# JMTR原子炉施設に係る 廃止措置計画について (審査会合における指摘事項への回答)

令和2年1月20日

国立研究開発法人日本原子力研究開発機構  
高速炉・新型炉研究開発部門  
大洗研究所

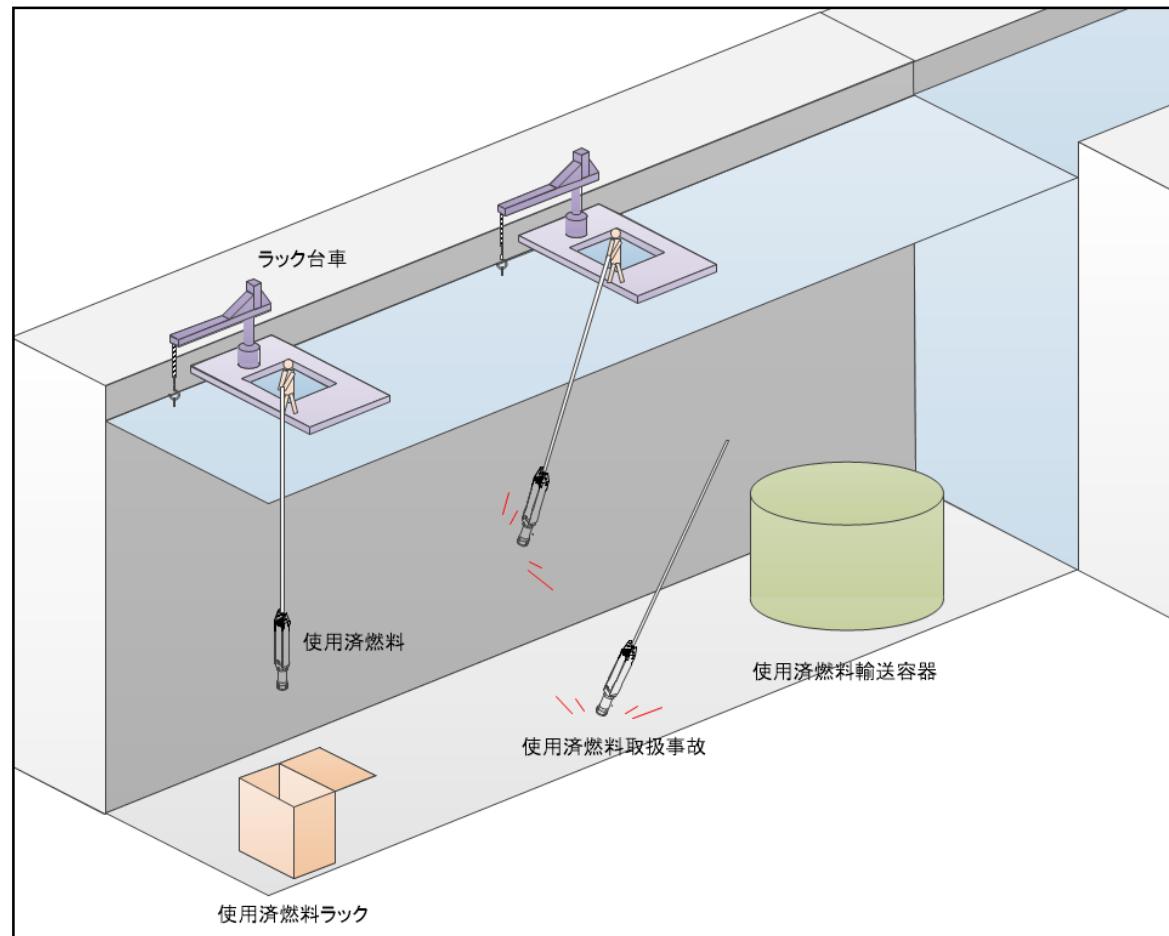
推定汚染分布のレベル区分の考え方について、クリアランスレベルを上部主要機器に設定している根拠や、床や壁の表面は低レベル放射性廃棄物に設定しているが、どの程度の浸透と設定しているか。

- 廃止措置に伴って発生する放射性固体廃棄物のレベル区分については、放射化汚染や二次汚染の可能性のあるものについては、放射能の評価等を行い、以下の放射能レベル区分の適用基準に従い、レベル区分を行っている。

- 一方、放射化汚染や二次汚染はしていないが、第1種管理区域内に設置・保管されているもの（上部主要機器等）は「放射性物質として扱う必要がないもの【CL】」に区分している。
- また、第1種管理区域の建家の壁及び床については、「放射能レベルが極めて低いもの【L3】」に区分し、そのはつり厚さはJRR-4を参考に2cmと設定している。
- 今後行う「汚染状況の調査」において、必要に応じて、試料採取及び分析を行い、汚染分布の再評価を行う。
